**AVIS RELATIF À LA PROTECTION
CONTRE LES EVENTUELS EFFETS NOCIFS ET NUISANCES
PROVOQUÉS PAR LES RAYONNEMENTS NON IONISANTS
GÉNÉRÉS PAR DES ANTENNES ÉMETTRICES STATIONNAIRES**

Commune : FLORENVILLE - Exploitant : PROXIMUS

Référence exploitant : 61FLR_00

Rapport n° 2364 / 2024

Figure 1 : Vue en plan des lieux de séjour et des points de contrôle

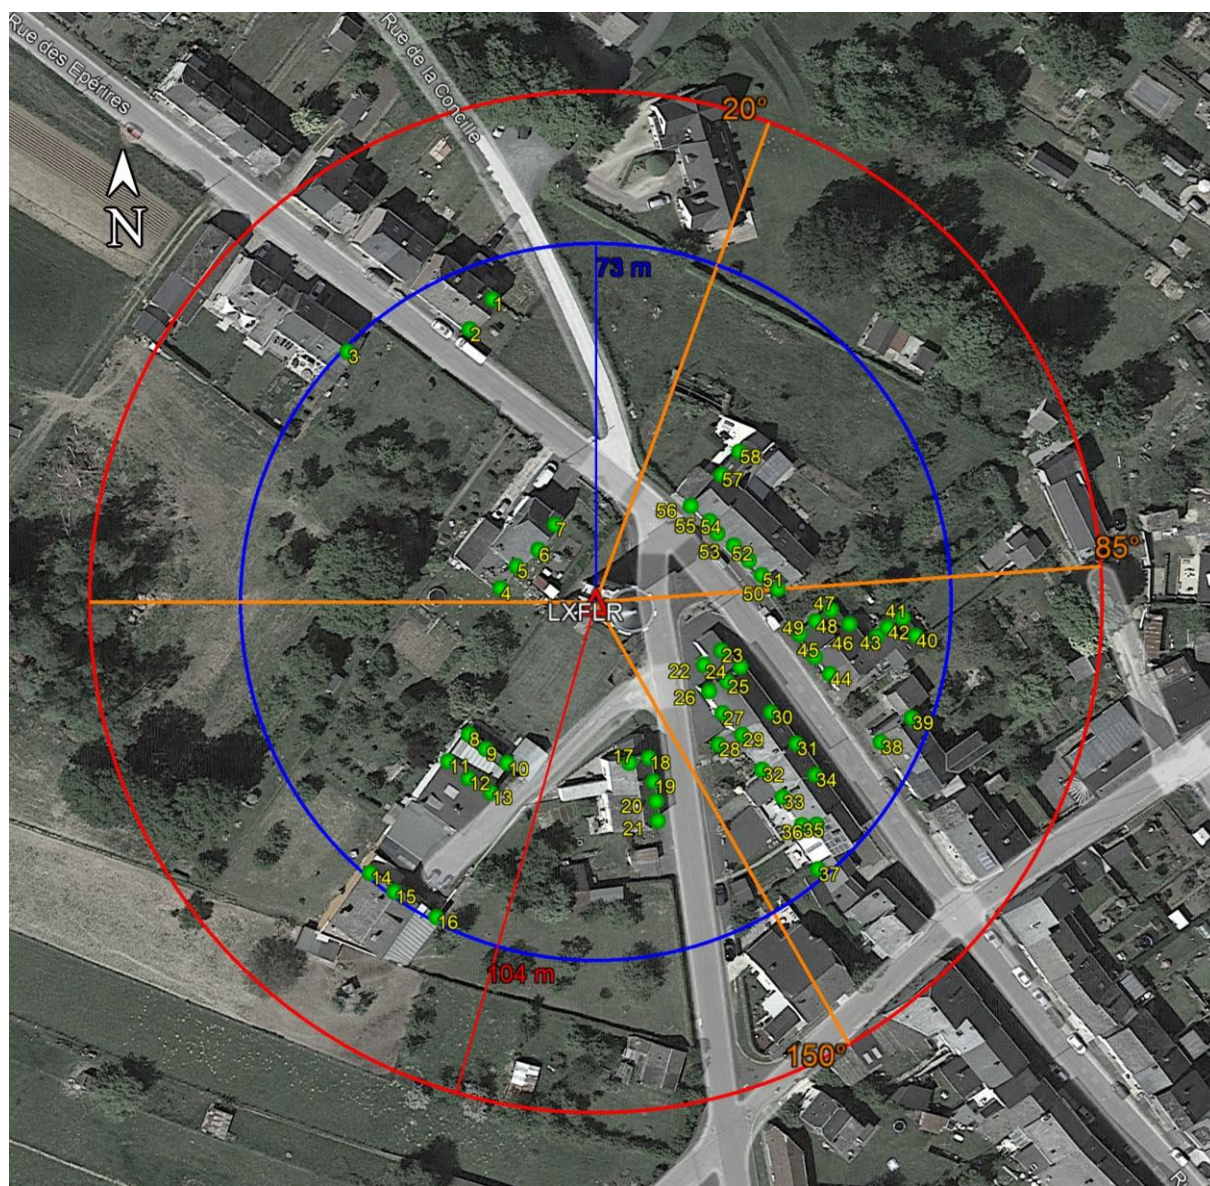
- le numéro du point de contrôle repris sur un des plans de la figure 1;
- le numéro du LS dans lequel se trouve le point de contrôle de la 1^{ère} colonne ;
- l'atténuation d'obstacle prise en compte pour le calcul de l'indice d'exposition dans le LS ;
- le résultat du calcul de l'indice d'exposition.

N° point de contrôle	LS	Atténuation (dB)	Indice d'exposition relatif à la limite par installation IE_i
35	LS33	3,0	0,968
36	LS36	3,0	0,930
34	LS33	3,0	0,864
33	LS33	3,0	0,860
38	LS38	3,0	0,737
39	LS38	3,0	0,715
21	LS20	3,0	0,680
31	LS31	3,0	0,562
32	LS31	3,0	0,459
20	LS20	3,0	0,371
1	LS1	3,0	0,322
2	LS1	3,0	0,297
3	LS3	3,0	0,260
42	LS41	3,0	0,255
46	LS45	3,0	0,252
37	LS37	3,0	0,209
43	LS41	3,0	0,190
14	LS14	3,0	0,178
11	LS11	3,0	0,164
16	LS14	3,0	0,160
15	LS14	3,0	0,159
19	LS17	3,0	0,147
12	LS11	3,0	0,144
52	LS50	3,0	0,142
13	LS11	3,0	0,138
30	LS29	3,0	0,132
51	LS50	3,0	0,127
53	LS50	3,0	0,127
4	LS4	3,0	0,126
26	LS24	3,0	0,119
18	LS17	3,0	0,118
40	LS40	3,0	0,117
54	LS50	3,0	0,112
56	LS55	3,0	0,110
55	LS55	3,0	0,108

En ce qui concerne les antennes de l'installation mentionnées dans le tableau 1, la distance maximale à laquelle la limite pourrait être atteinte, à l'extérieur, est égale à 102,1 m. S'il n'y a pas de LS à une distance inférieure, les antennes respectent forcément la limite d'immission.

Dans le cas des LS situés à l'intérieur des bâtiments, une atténuation d'obstacle est prise en compte et il en résulte que la distance maximale à laquelle la limite pourrait être atteinte se réduit à 72,3 m.

Figure 2 : Vue en plan des installations d'antennes dans un rayon de 300 mètres autour de l'installation faisant l'objet de la demande d'avis

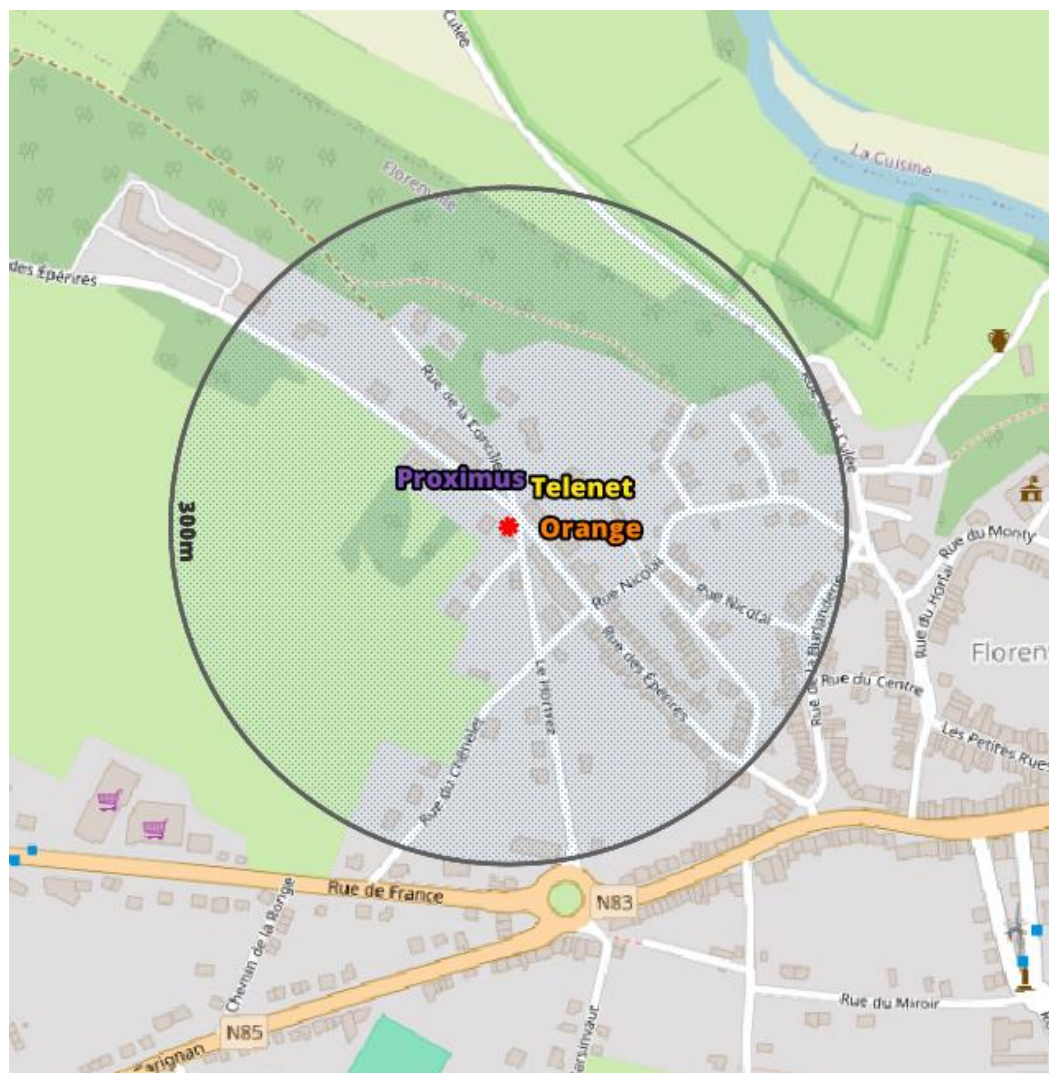
Le plan en projection verticale de la figure 2 indique la localisation des installations d'antennes émettrices stationnaires visées par le décret et situées dans un rayon de 300 mètres autour de l'installation référencée dans le paragraphe 2 et localisée au centre du cercle. Les données de localisation de ces antennes et les avis correspondant sont accessibles via le cadastre en ligne des antennes émettrices stationnaires⁶. Les installations prises en compte dans l'évaluation du respect de la limite cumulative sont les installations d'antennes émettrices déclarées en service par l'exploitant à la date du présent avis, à l'exception de l'installation référencée dans le paragraphe 2 et éventuellement d'autres installations ayant fait l'objet d'une demande d'avis à la même date et qui sont situées à l'intérieur de la zone de 300 mètres de rayon.

- il y a au plus 4 installations d'antennes émettrices stationnaires présentes dans la zone d'évaluation de 300 mètres de rayon représentée dans la figure 2, y inclus l'installation référencée dans le paragraphe 2 : la limite cumulative définie à l'article 4, §2 du décret est nécessairement respectée dans les lieux de séjour à l'intérieur de la zone d'évaluation de 300 mètres de rayon ;

- b) il y a exactement 5 installations d'antennes émettrices stationnaires présentes dans la zone d'évaluation de 300 mètres de rayon représentée dans la figure 2, y inclus l'installation référencée dans le paragraphe 2 et il existe, pour 3 ou 4 de ces installations, un avis attestant le respect de la limite abrogée de 3 V/m : la limite cumulative définie à l'article 4, §2 du décret est nécessairement respectée dans les lieux de séjour à l'intérieur de la zone d'évaluation de 300 mètres de rayon ;

- c) dans tous les autres cas, il a été vérifié que la limite cumulative définie à l'article 4, §2 du décret n'est pas dépassée dans les lieux de séjour sur base du nombre d'installations localisées dans la zone d'évaluation de 300 mètres de rayon représentée dans la figure 2, de leur localisation ainsi que des données inscrites dans la figure 1 et au paragraphe 4 du présent avis et dans les avis attestant le respect de la limite par installation ou de la limite abrogée de 3 V/m relatifs aux autres installations reprises dans la figure 2.

Compte tenu des considérations ci-dessus, il apparaît que l'intensité du rayonnement électromagnétique généré, dans les lieux de séjour situés dans un rayon de 300 mètres autour de l'installation référencée dans le paragraphe 2, par l'ensemble des antennes émettrices stationnaires de l'ensemble des exploitants du même site d'antennes émettrices stationnaires respecte la limite fixée à l'article 4, § 2 du décret.
